敦賀発電所2号炉
ボーリング柱状図の記事欄に係るご指摘への回答
補足説明資料5
総点検結果(2)
②ボーリング柱状図記事欄以外の比較

令和2年6月4日
日本原子力発電株式会社

本資料は、ボーリング柱状図の記事欄以外について比較を行い、記載が変更されている箇所を抽出し、その内容、変更理由を確認したものである。

柱状図(105.00m~140.00m)

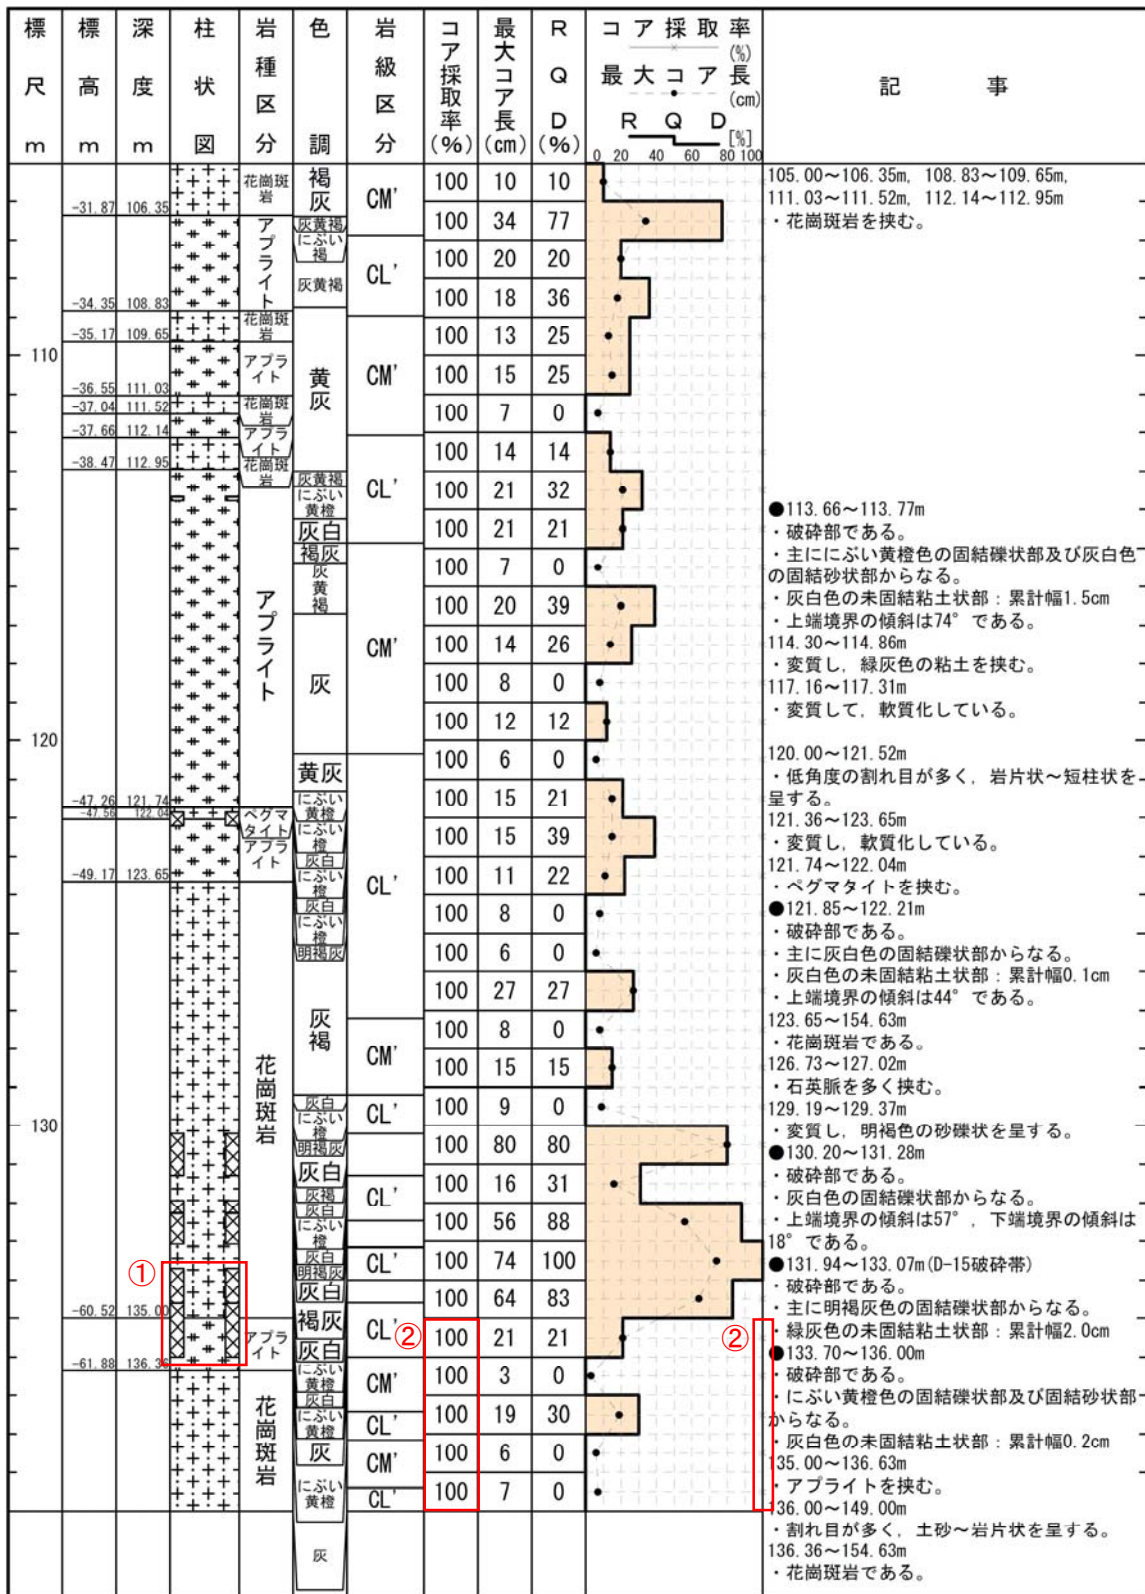
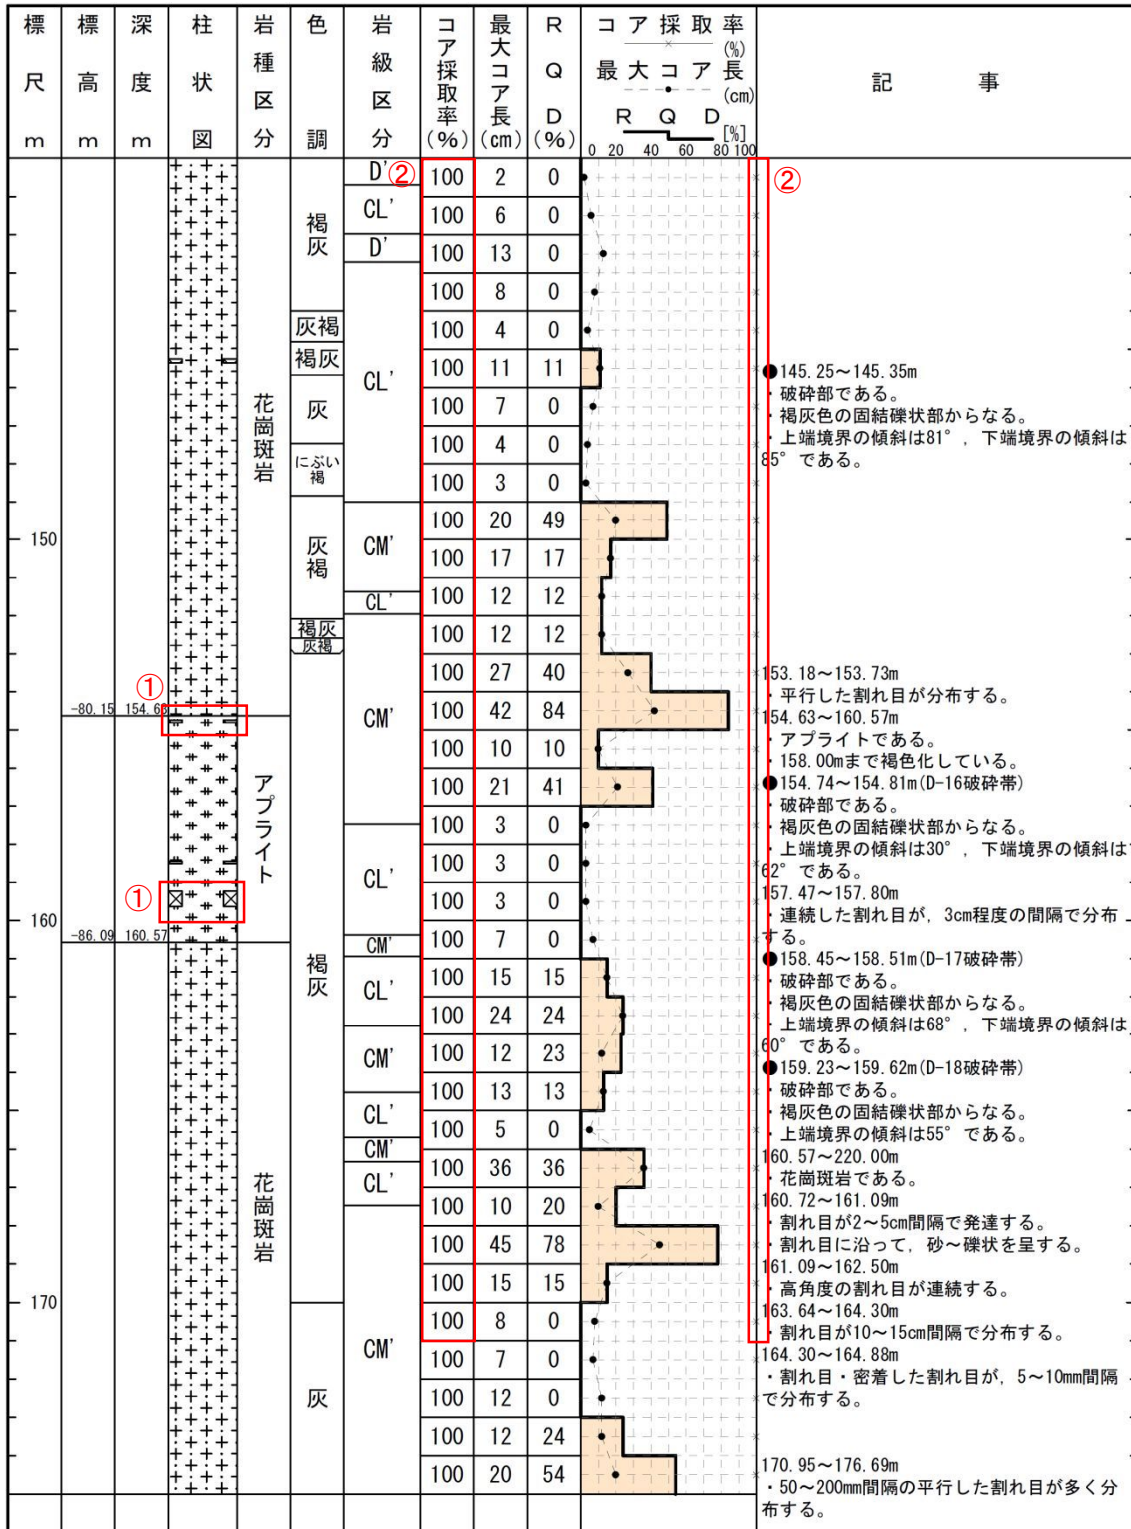
1-25~1-27(分類d)①
記事欄の記載変更に伴う変更。(破碎部模様の変更)
1-3(分類b)②
報告書の記載漏れを修正したため。

1-27(分類d)①
記事欄の記載変更に伴う変更。(破碎部模様の変更)
1-3(分類b)②
報告書の記載漏れを修正したため。

柱状図(140.00m~175.00m)

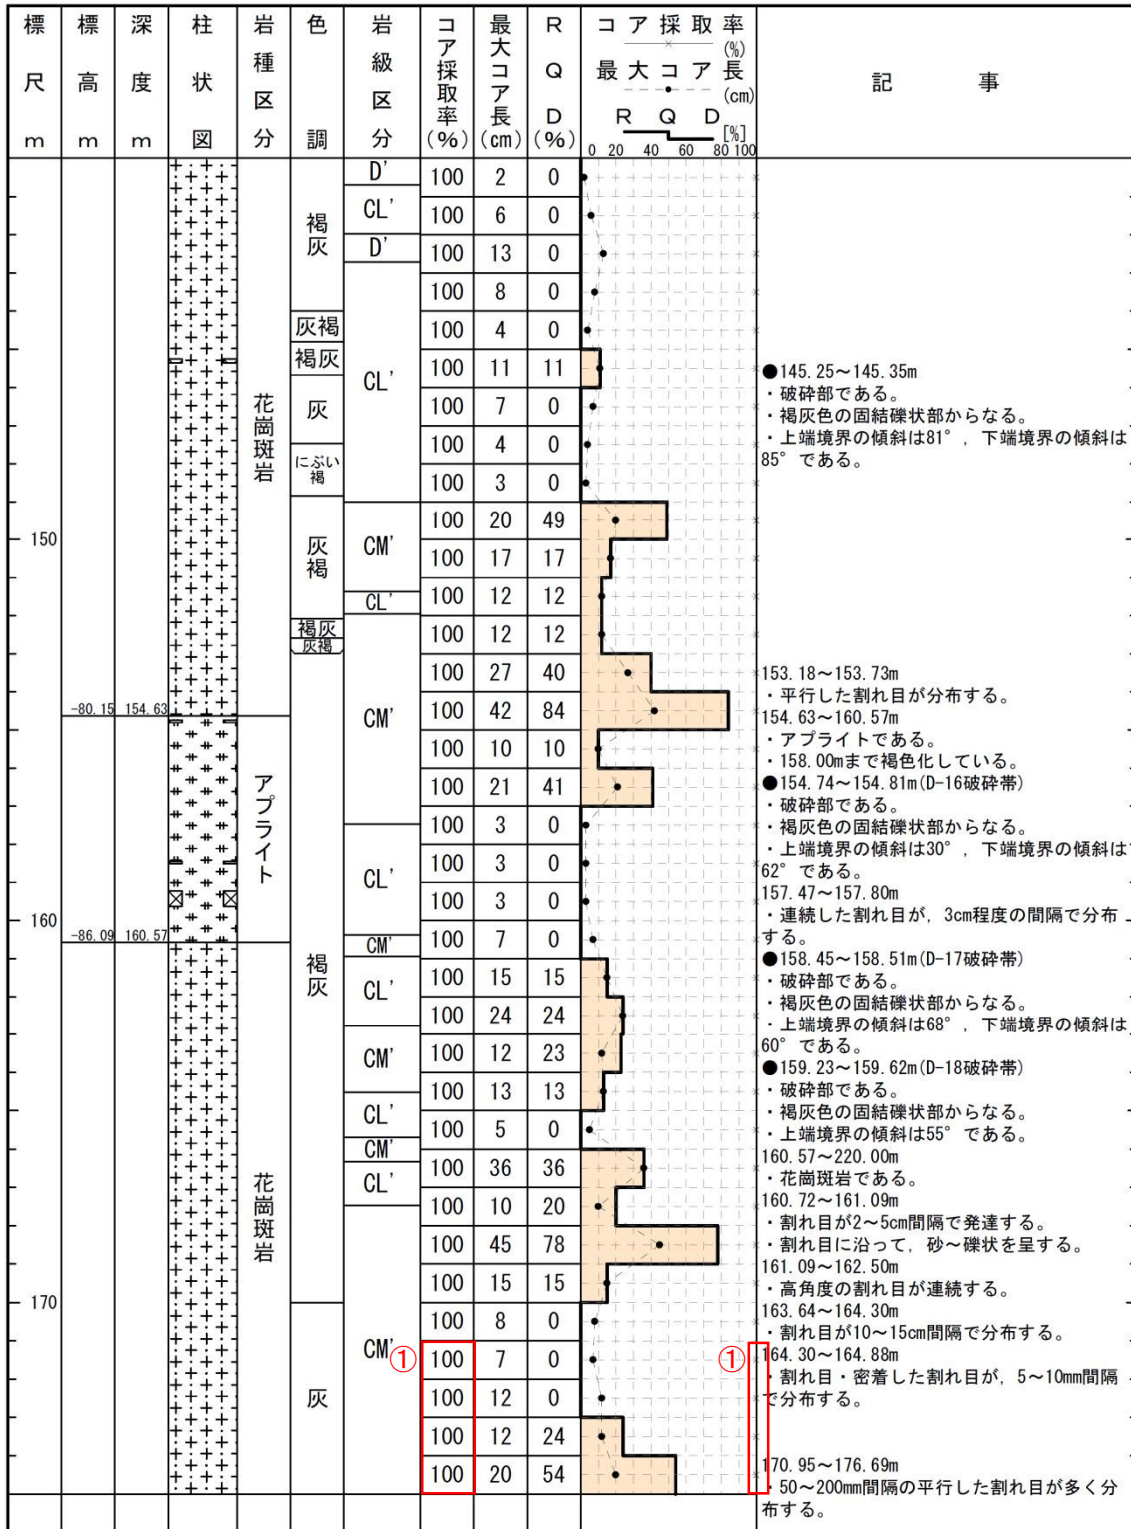
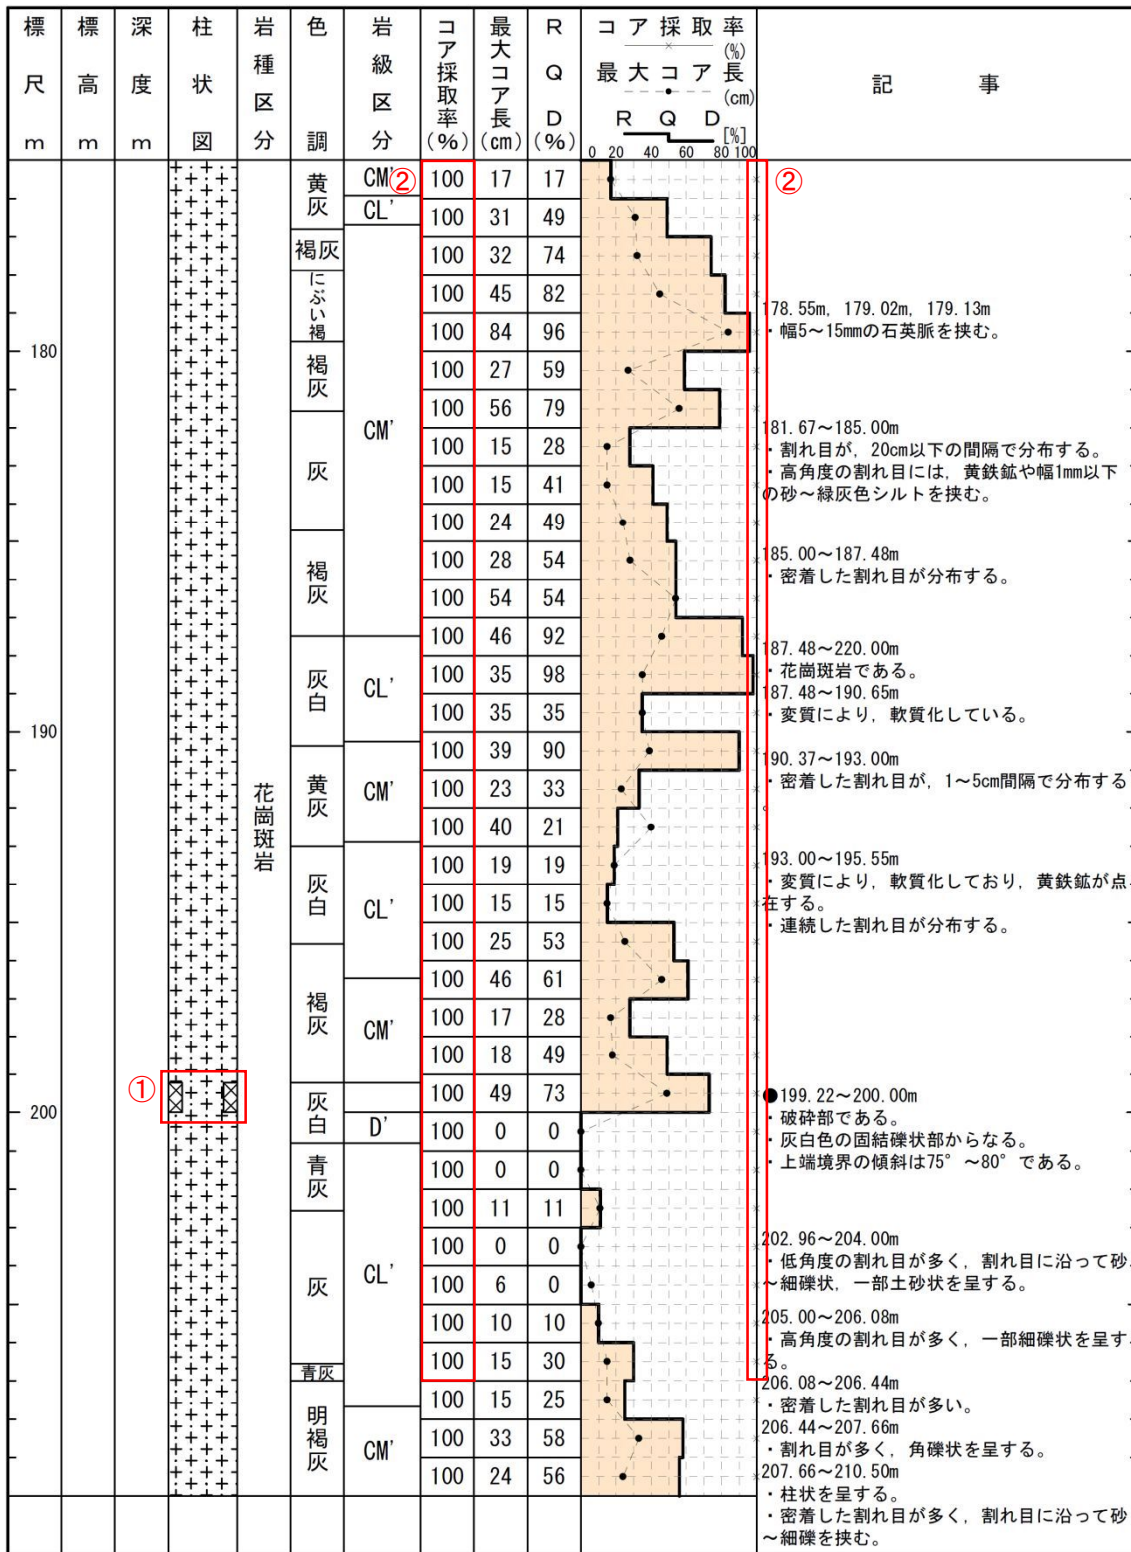
1-3(分類b)①
報告書の記載漏れを修正したため。

柱状図(175.00m~210.00m)

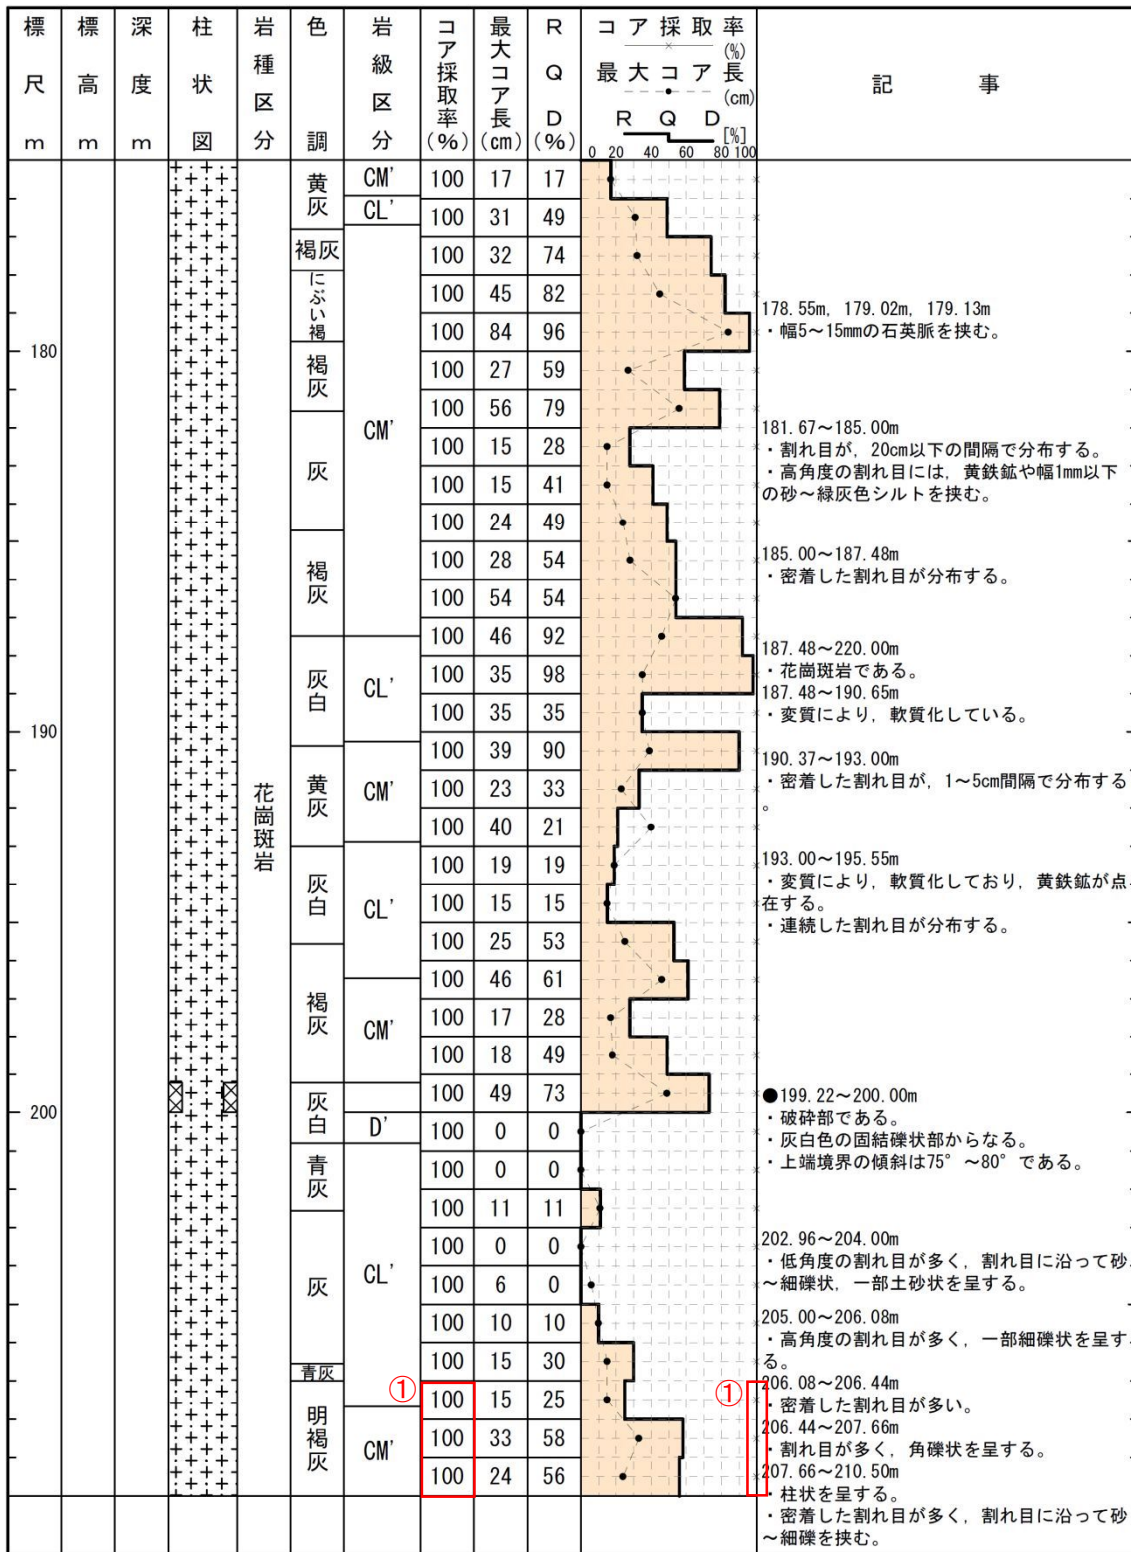
1-30(分類d)①
 記事欄の記載変更に伴う変更。(破碎部模様の変更)
 1-3(分類b)②
 報告書の記載漏れを修正したため。

1-3(分類b)①
 報告書の記載漏れを修正したため。
